改善箇所説明図

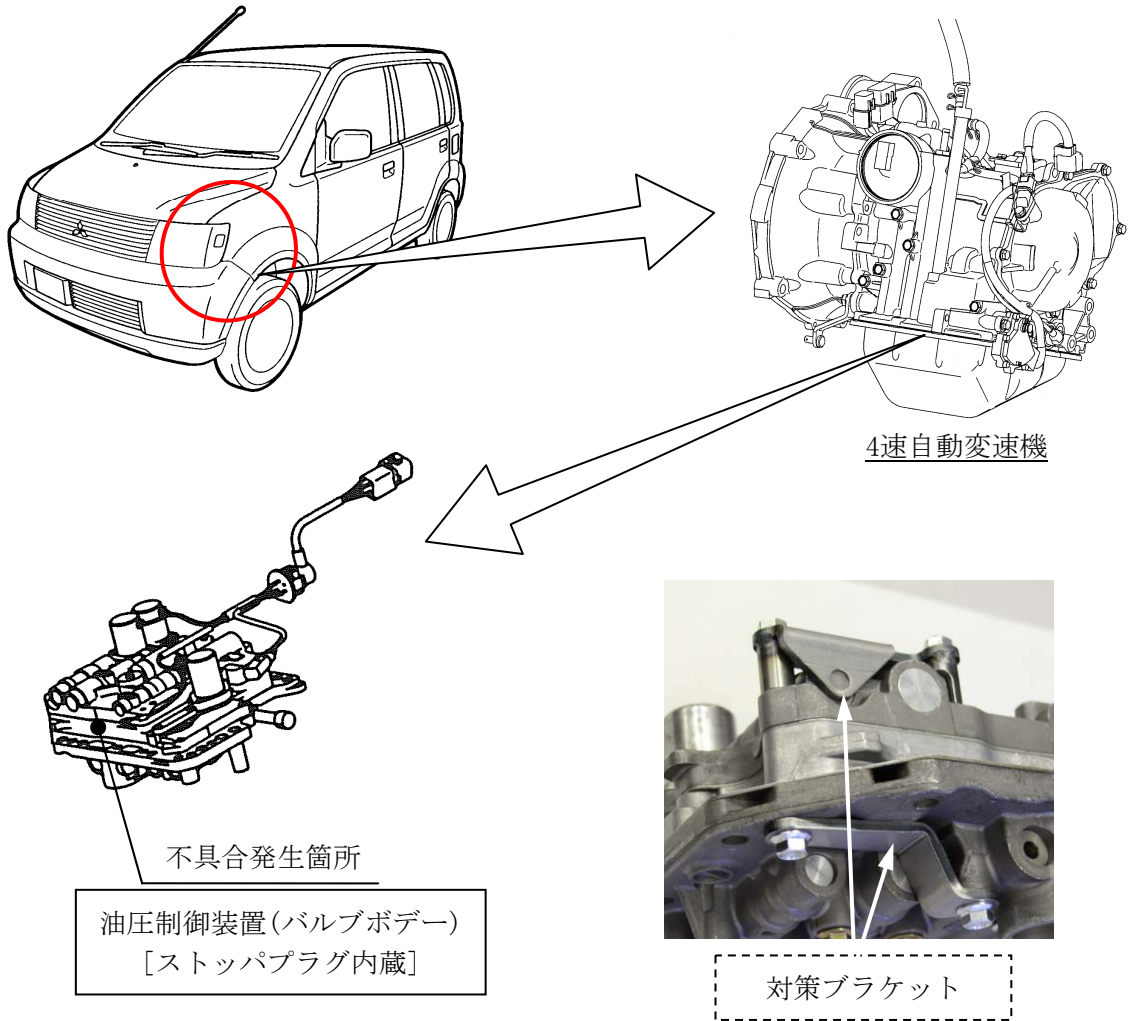
4速自動変速機の油圧制御装置(バルブボデー)において、ストッパプラグの材質が不適切なため、高速走行や登坂走行等の高油温時の変速動作により、当該ストッパプラグが破損する場合があります。そのため、適正な油圧が保てず、変速ショックや変速不良が発生し、後退不能となるおそれがある。

全車両、バルブボデーを点検し、ストッパプラグが対策前品で破損していない場合は、対策ブラケットを追加する。ストッパプラグが破損している場合は、バルブボデーを対策品と交換する。

注：図中の [-----] 内は、ストッパプラグが破損していない場合の追加部品を示す。
図中の [] 内は、ストッパプラグが破損している場合の交換部品を示す。

識別：助手席側ドアのローワーヒンジにあるピン頭部に白または黄色のペイントを塗布する。
